**IMPIANTO EOLICO "PERILLO SOPRANO"**

PERSOP001	<b>Relazione di Riscontro nota MIBACT n. 0007854-P del 10/03/2021</b>
SCALA DI RAPP.	
---

Il presente documento è stato redatto al fine di dare riscontro alle integrazioni richieste dalla Ministero della Cultura (MIBACT: **0007854-P**), nell'ambito dell'iter di rilascio del provvedimento unico ambientale ai sensi dell'art.27 del D.Lgs.152/2006 e ss mm ii per l'impianto eolico **costituito da 10 turbine, di potenza complessiva pari a 56 MW e relative opere accessorie, ricadente nei Comuni di Montemilone (PZ) e Venosa (PZ), in località "Perrillo Soprano" [ID\_VIP\_5579]**.

**Figura 1-1: Viabilità provinciale su ex sede tratturale (Rif.Elaborato A.17.1.0\_AllegatiGraficiSIA\_TAV 17\_4)**

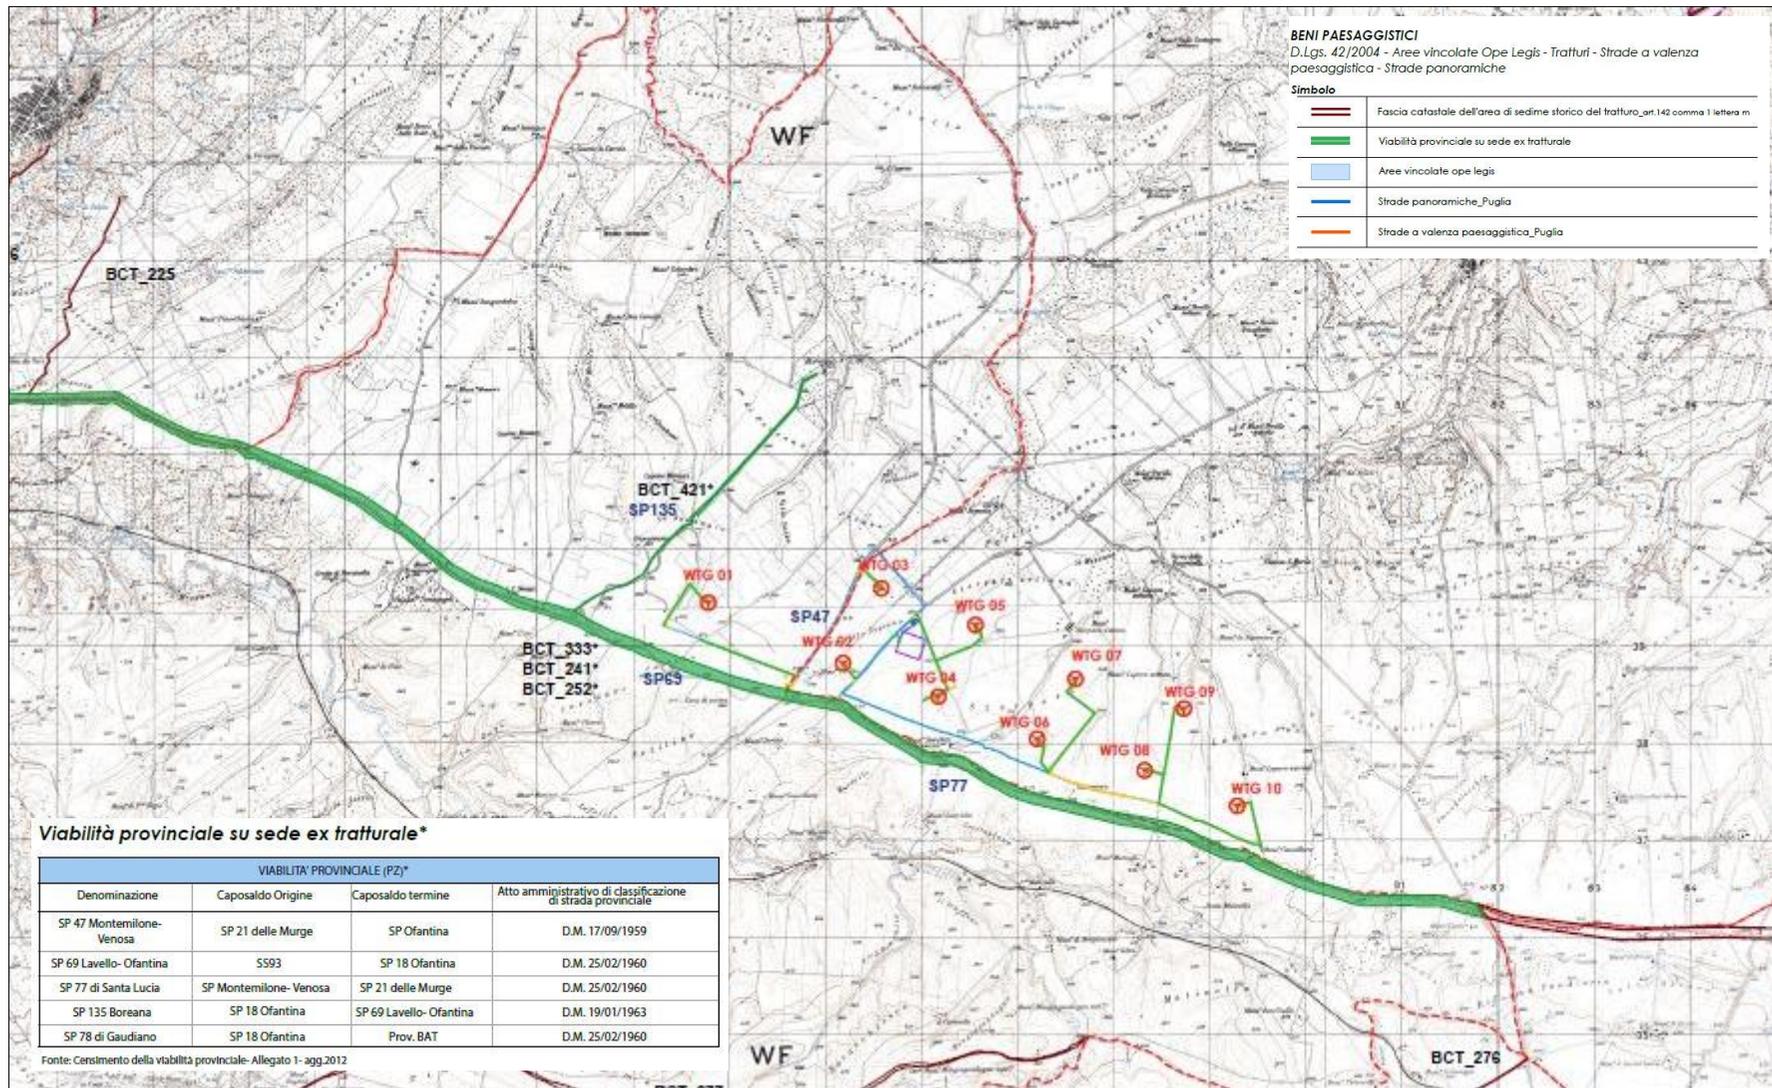
Inquadramento vincolistico e Analisi delle Aree Contermini indicando, all'interno dell'area vasta di analisi, i beni culturali e del paesaggio ai sensi della parte II e III del D.Lgs. 42/04 e ss.mmm.ii. Suddetta ricognizione deve essere estesa a beni distanti in linea d'area non meno di 50 volte l'altezza massima del più vicino aerogeneratore ai sensi del D.M. 10/09/2010.

Per quanto attiene alla potenziale interferenza tra il **REGIO TRATTURO MELFI- CASTELLANETA (NR.018/019/022)** ed alcune opere di adeguamento alla viabilità esistente ( AREE TEMPORANEE DI MANOVRA ), in ragione delle quali la Società con nota del 25/09/2020 ha originariamente chiesto il rilascio'' dell **Autorizzazione paesaggistica di cui all'art. 146 del Codice dei beni culturali e del paesaggio di cui al D.Lgs. 22 gennaio 2004 n. 42** nell'ambito del Provvedimento Unico Ambientale (ex art. 27 D.Lgs. 152/2006)

A seguito di ulteriori approfondimenti (in particolare mediante la consultazione del documento *"Provincia di Potenza- Censimento della viabilità provinciale- Allegato 1- agg.2021"*) è stato accertato che la suddetta sede tratturale è stata asfaltata e sottoposta alla giurisdizione della provincia competente **in epoca antecedente al D.M. 22 dicembre 1983**, atto con cui il Ministero per i Beni e le Attività Culturali sottoponeva alle norme di tutela del patrimonio culturale nazionale la rete dei Tratturi delle Regioni Abruzzo, Puglia e Basilicata.

Su tali basi, **il tratturo in questione ha perso la sua valenza tratturale e non rientra tra i beni oggetto di tutela archeologica ai sensi del comma 1 lett m "zone di interesse archeologico" dell'art. 142 del D.Lvo 42/04.**

**Figura 4-1: Inquadramento cartografico con indicazione degli impianti eolici esistenti e autorizzati (Rif.Elaborato A.17.1.0\_AllegatiGraficiSIA\_TAV 15)**

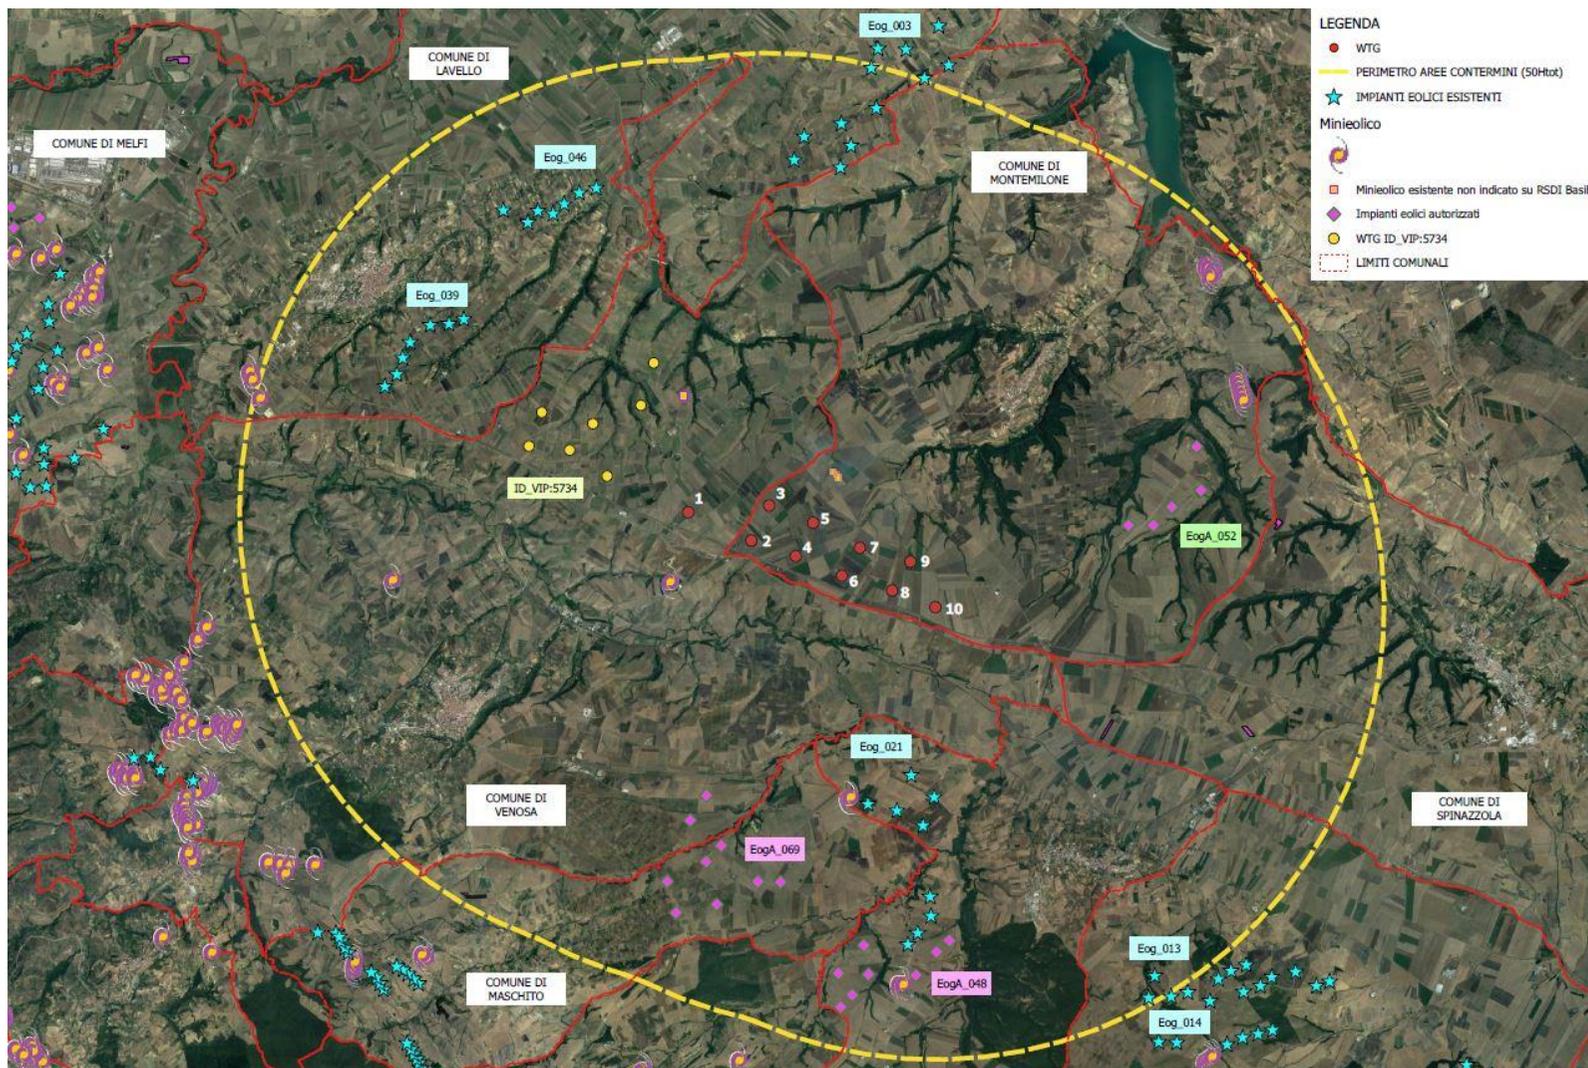
Per l'analisi degli impatti cumulativi dell'impianto di progetto con gli altri parchi eolici, si avrà cura di produrre specifica planimetria che riporti l'indicazione di eventuali parchi eolici esistenti ed autorizzati, comprensivi di minieolico e del procedimento con codice [ID\_VIP: 5734] dello stesso richiedente sul comune di Venosa. Suddetta ricognizione deve essere estesa a beni distanti in linea d'aria non meno di 50 volte l'altezza massima del più vicino aerogeneratore, ai sensi del D.M.10/09/2010.

Al fine di consentire una chiara ed immediata identificazione degli elementi cartografici/iconografici necessari a valutare la visibilità e l'impatto complessivo *post operam* del progetto è stata redatta una mappa di inquadramento in cui sono indicati, oltre al parco eolico in progetto, anche gli impianti eolici esistenti e autorizzati, comprensivi di minieolico e del procedimento con codice [ID\_VIP: 5734] dello stesso richiedente (Rif. Elaborato A.17.1.0\_AllegatiGraficiSIA\_TAV 15).

Dall'indagine osservazionale condotta sul campo, si è rilevata la presenza di un minieolico non riportato nel Catalogo RSDI della Regione Basilicata di cui si è tenuto conto nell'analisi degli impatti cumulativi, così come visibile nell'immagine seguente.

**Figura 5-1: Planimetria con punti di ripresa dei fotoinserimenti (Rif.Tav 00 Elaborato A.17.3.2\_Fotoinserimenti ante e post operam)**

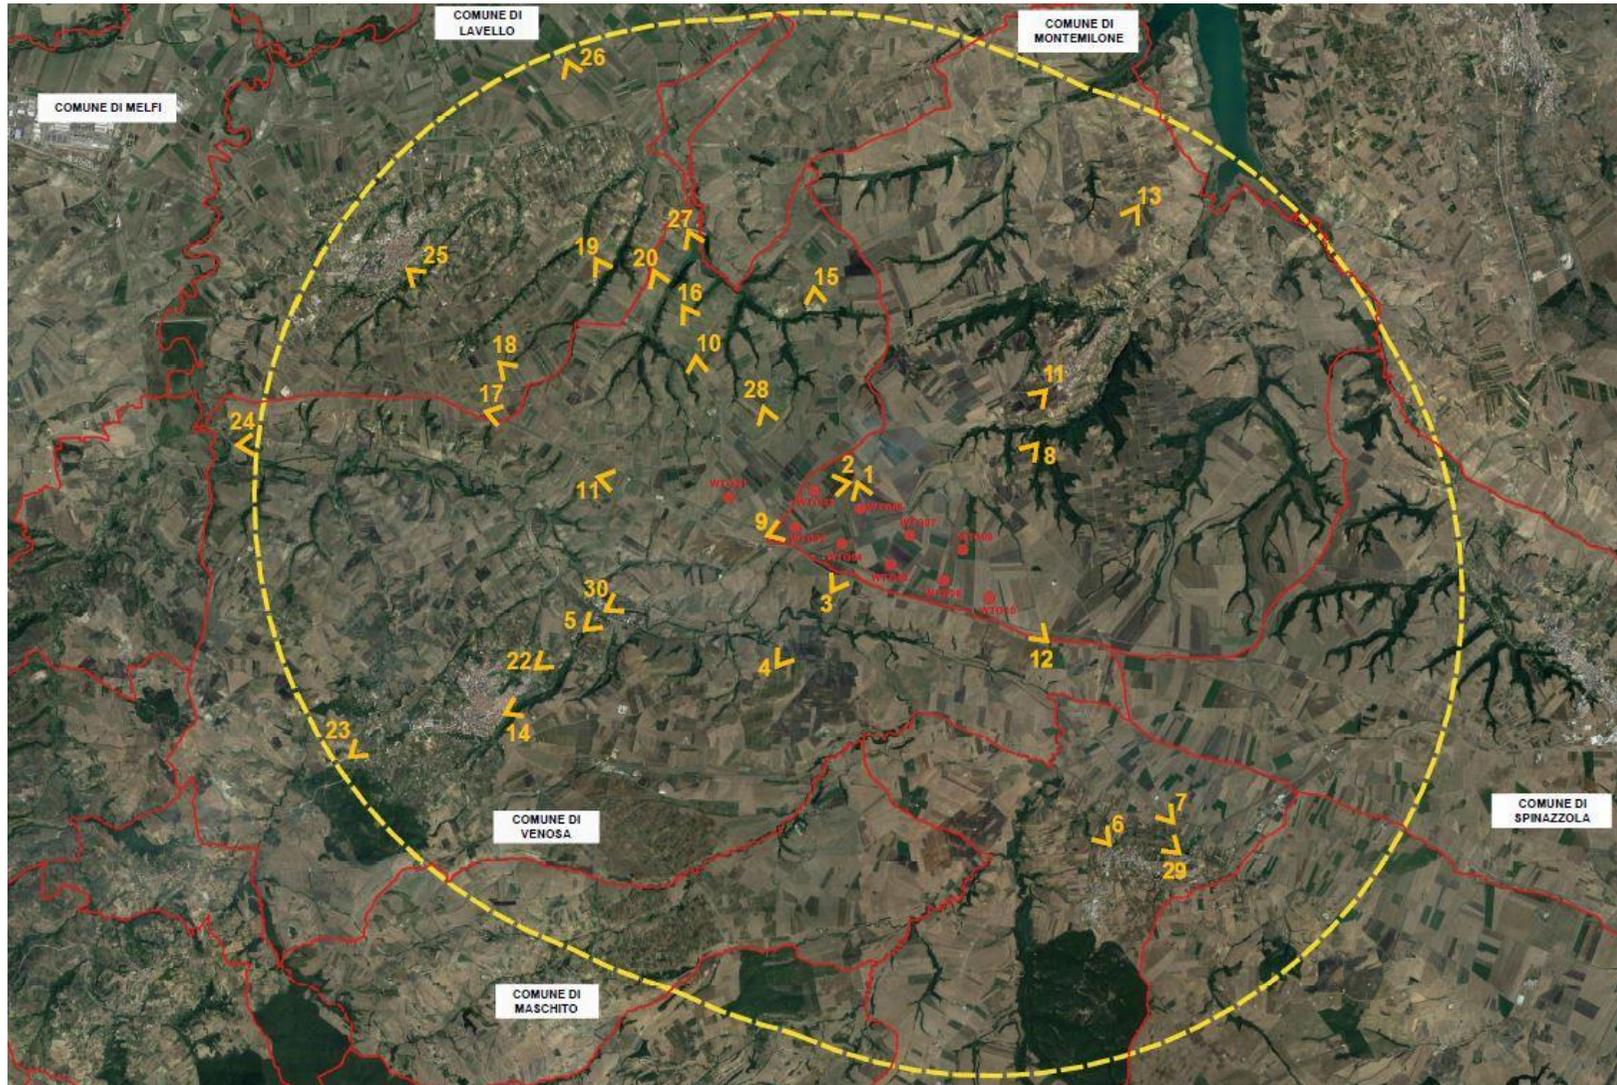
Aggiornamento di tutte le fotosimulazioni prodotte dai punti percettivi sensibili ai sensi degli artt.10, 136, 142 del D.Lgs 42/2004 e ss.mm.ii inserendo non solo l'impianto in oggetto, ma anche gli altri impianti eolici già realizzati ed autorizzati (di cui si fornirà indicazione su modello ed altezza massima) comprensivi anche del minieolico e del procedimento con codice [ID\_VIP: 5734] dello stesso richiedente sul comune di Venosa, indicando chiaramente con etichetta la sigla degli aerogeneratori di progetto così da distinguerli dagli altri. Le fotosimulazioni dovranno essere: (i) realizzate su immagini fotografiche reali e nitide, (ii) riprese in condizioni di piena visibilità, (iii) corredate da una planimetria che indichi i coni ottici, (iv) privilegiare i punti di maggiore visibilità dell'impianto.

Le fotosimulazioni sono state prodotte dai punti di vista sensibili ai sensi degli artt.10, 136, 142 del D.Lgs 42/2004 privilegiando i punti di maggiore visibilità dell'impianto. Le immagini sono state aggiornate tenendo conto degli impianti eolici già presenti sul territorio, di quelli autorizzati comprensivi di minieolico e del procedimento con codice [ID\_VIP: 5734] dello stesso richiedente. In tutti i fotoinserti sono state inserite le etichette in cui si riporta la sigla degli aerogeneratori di progetto e il codice identificativo degli aerogeneratori visibili presenti sul territorio (Rif. A.17.3.2\_Fotoinserti ante e post operam).

Per la corretta comprensione delle panoramiche *ante e post operam* è stata prodotta una planimetria con indicazione dei punti di scatto rispetto al parco eolico in progetto (cf. Fig.5-1- Planimetria con punti di ripresa dei fotoinserti).

Figura 7-1: Carta della intervisibilità degli aerogeneratori di progetto (Rif. A.17.1.0\_AllegatiGraficiSIA\_Tav18\_1)

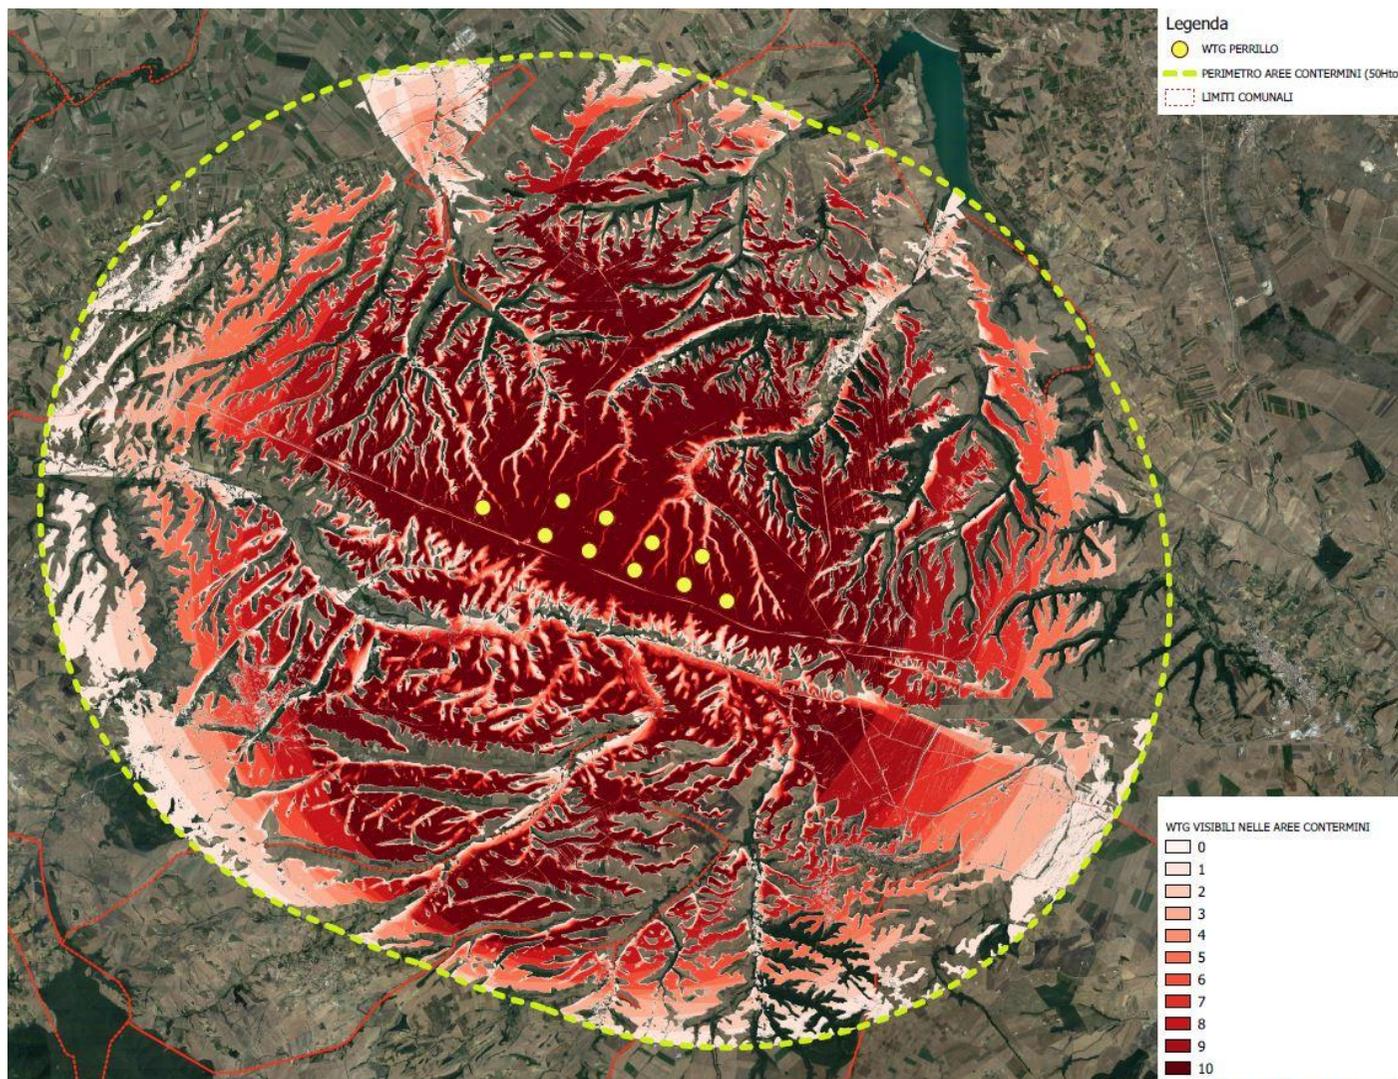
*Carta dell'intervisibilità degli aerogeneratori di progetto all'interno dell'area vasta di analisi, corredata da legenda con indici di visibilità. Il perimetro dell'area vasta di analisi deve essere distante non meno di 50 volte l'altezza massima del più vicino aerogeneratore ai sensi del D.M. 10/09/2010;*

Coerentemente con quanto richiesto dal Ministero della cultura è stata prodotta una *Carta dell'intervisibilità degli aerogeneratori di progetto* (Rif. A.17.1.0\_AllegatiGraficiSIA\_Tav18\_1) corredata da una legenda i cui indici di visibilità (da 0 a 10) sono identificati da una differente gradazione di colore (da bianco a rosso).

Tale elaborazione, estesa ad un'area calcolata considerando un raggio da ciascuna turbina pari a 50 volte la sua altezza complessiva, tiene conto della sola orografia del suolo prescindendo dall'effetto di occlusione visiva della vegetazione e di eventuali strutture mobili esistenti.

Figura 8-1: Carta della intervisibilità degli aerogeneratori di progetto (Rif. A.17.1.0\_AllegatiGraficiSIA\_Tav18\_2)

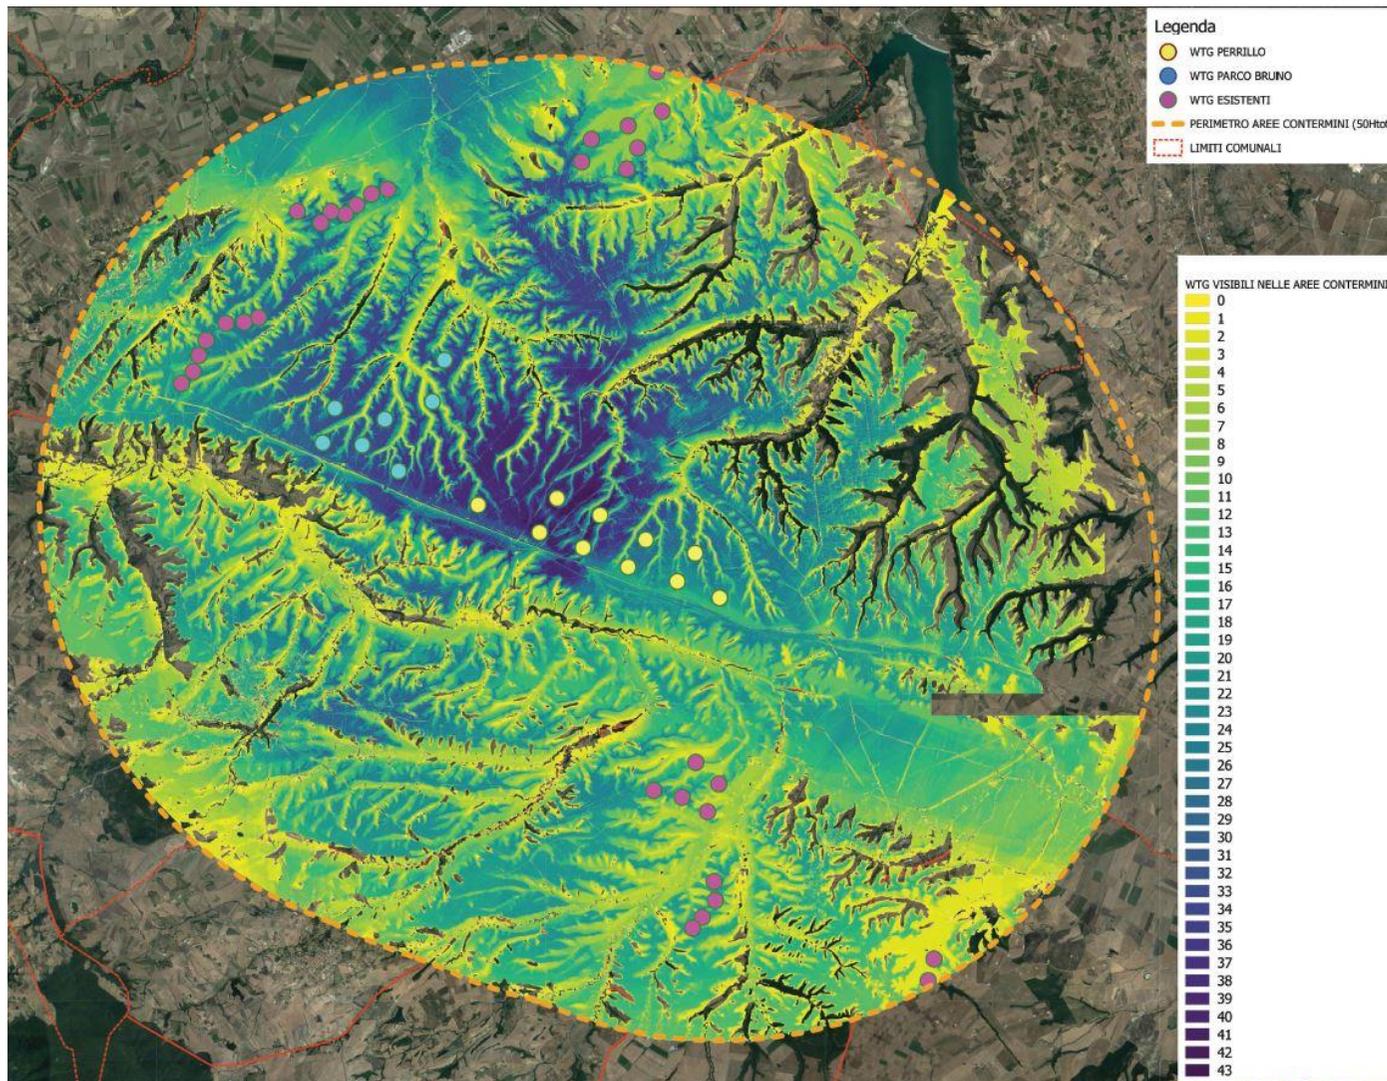
*Carta dell'intervisibilità cumulata degli aerogeneratori di progetto, esistenti, autorizzati all'interno dell'area vasta di analisi, che tenga conto del procedimento con codice [ID\_VIP: 5734] dello stesso richiedente nel comune di Venosa, corredata da legenda con indici di visibilità. Il perimetro dell'area vasta di analisi deve essere distante non meno di 50 volte l'altezza massima del più vicino aerogeneratore ai sensi del D.M. 10/09/2010;*

Coerentemente con quanto richiesto dal Ministero della Cultura è stata prodotta una *Carta dell'intervisibilità cumulata degli aerogeneratori di progetto* (Rif. A.17.1.0\_AllegatiGraficiSIA\_Tav18\_2) tenendo conto dei parchi eolici esistenti ed autorizzati all'interno dell'area vasta di analisi, nonché del procedimento con codice [ID\_VIP: 5734] riconducibile al medesimo richiedente nel comune di Venosa. L'analisi è stata condotta su un'area calcolata considerando un raggio da ciascuna turbina pari a 50 volte la sua altezza massima del più vicino erogeneratore (D.M. 10/09/2010). L'elaborato è corredato da una legenda i cui indici di visibilità (da 0 a 43) sono identificati da una differente colorazione e gradazione (da giallo a viola).

Si precisa, che la visibilità delle turbine è intrinsecamente connessa con l'andamento collinare dell'area vasta interessata dalla realizzazione delle opere e pertanto la percezione delle turbine rispetto all'intera area di indagine si riduce sensibilmente. Si evidenzia inoltre, che in questo tipo di analisi viene considerata visibile una turbina di cui si percepisce anche solo il rotore, ovvero anche se la vista risulta parziale.
